品番	TL879AF	品名	立水栓13 (埋込・自閉)	(JIS)	1 / 3
----	---------	----	---------------	-------	-------

金具補修品注意情報		G_0007	
件名	給水ホース交換時の注意情報		
対象製品	TL571AF TL571AFR TL579AF TL579AFR		
	TL871AF TL879AF

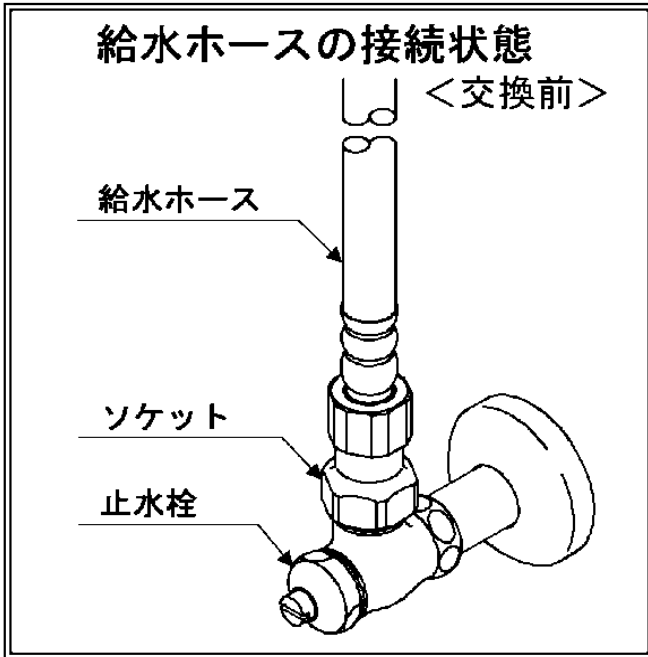
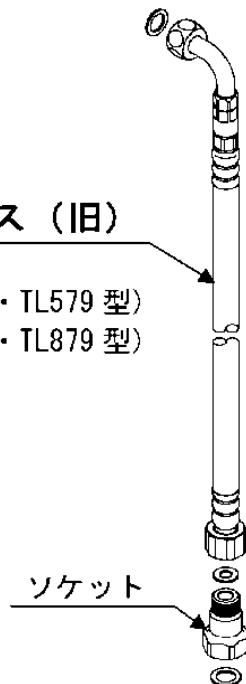
## 給水ホースの交換方法

- ①給水ホース (旧) とソケットを取り外す。
- ②給水ホース (新) を取り付ける。  
※ソケットは使用しません。

### 給水ホース (旧)

ホース長さ  
L=400 (TL571・TL579 型)  
L=300 (TL871・TL879 型)

交換

### 給水ホース (新)

ホース長さ  
L=420 (TL571・TL579 型)  
L=320 (TL871・TL879 型)
